2019年5月  
発紡電機株式会社

## **モニタッチ V9 シリーズ ハードバージョン変更に伴う注意事項**

ハードバージョン： f  
2019年4月以降の出荷分よりランニングチェンジ

OSバージョン： V3.50（作画ソフト Ver.6.0.32.0 同梱）

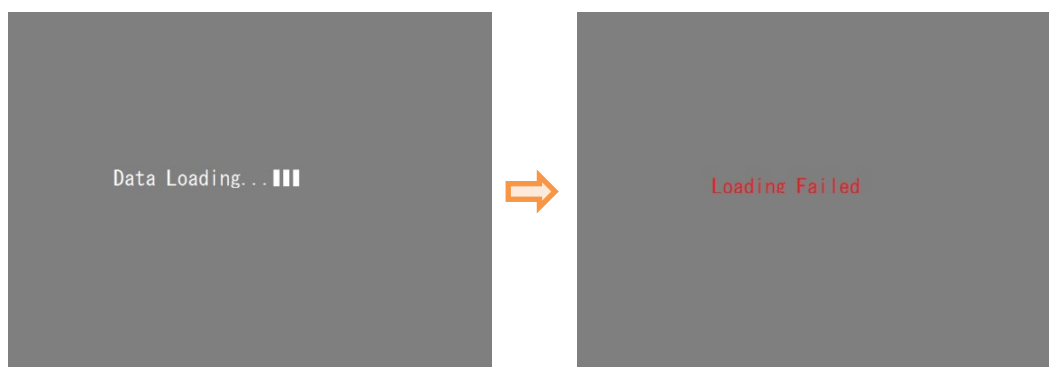
### 3. ハードバージョンとOSのバージョンアップ理由

使用部品の廃型対応による基板改版のため
